## 0117 Lachgas-Reduktion Schlammverbrennungsanlage (SVA)

Verifizierter Monitoring-Zeitraum: Monitoring von 01.01.2021 bis 31.12.2021

Verifizierungszyklus: 6. Verifizierung

Verifizierungsstelle INFRAS, Binzstrasse 23, 8045 Zürich

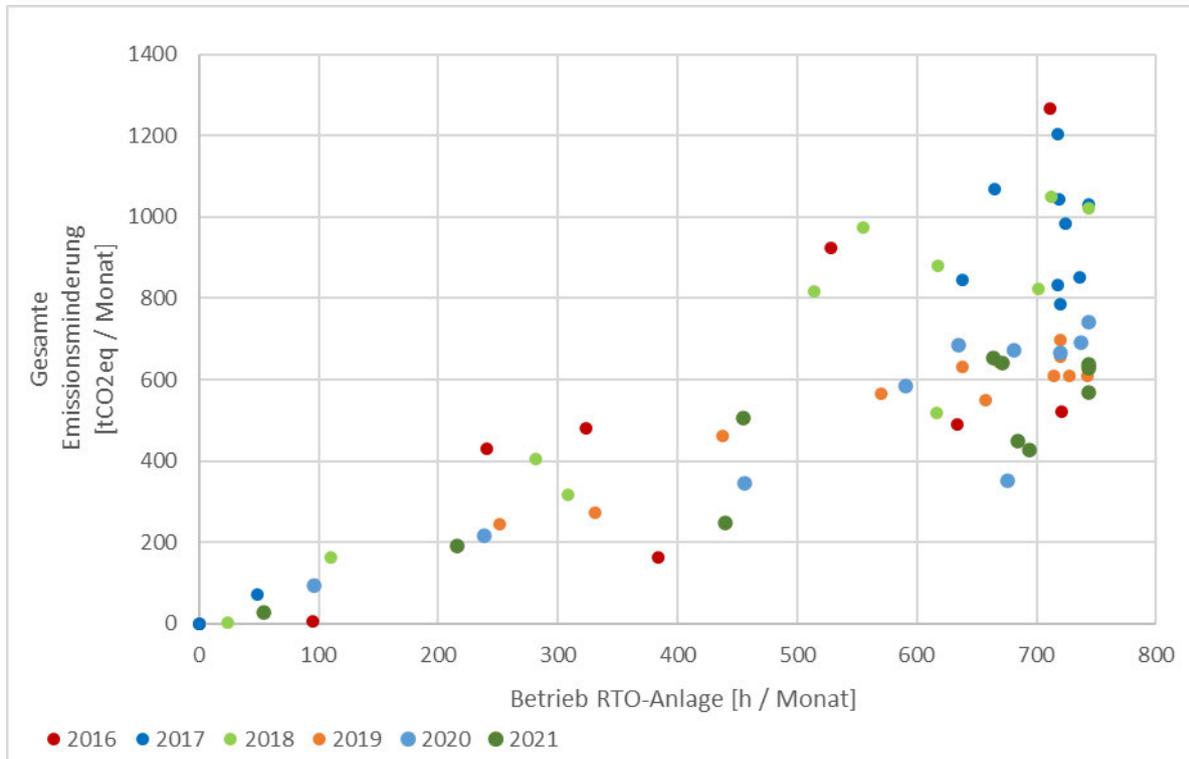
Zu 3.3.13-3.3.14: Eine Plausibilisierung der Messdaten anhand anderer Monitoringparameter ist gemäss der Projektbeschreibung nicht vorgesehen. Ein Gegenprüfung ist aber möglich. Dazu hat der Verifizierer die Monatswerte der Betriebszeiten der RTO-Anlage und der gesamten Emissionsverminderungen (inkl. Leakage) grafisch aufbereitet (siehe folgende Abbildung).

Bei Betrachtung der Grafik fallen die niedrigeren Gesamtemissionsminderungen in den Jahren 2019-2021 im Vergleich zu früheren Jahren ins Auge, insbesondere bei hoher Auslastung der RTO-Anlage. Dies wurde im CR 3 (M 2019) thematisiert und zufriedenstellend beantwortet: Anfang 2019 wurden umfangreiche Optimierungen am Wirbelschichtofen durchgeführt, vor allem bei der Primärluftzuführung. Die Luftzufuhr konnte dabei generell reduziert werden. Dies führte in der Folge zu einer stabileren Fahrweise mit dem Ergebnis, dass der Volumenstrom merklich kleiner wurde. Zusätzlich sanken infolge der stabileren Ofen-Fahrweise auch die N2O-Konzentrationen im Rohgas. Diese 2 Effekte führten zusammen zu einer Reduktion der N2O-Emissionsminderung. Die Daten nach der Optimierung (d.h. für die Jahre 2019, 2020 und 2021) stimmen überein. Erwähnenswert ist, dass

sich die technischen Optimierungen negativ auf die Zahl der auszustellenden Bescheinigungen auswirken (geringe N2O-Menge vor Eintritt in die RTO-Anlage).
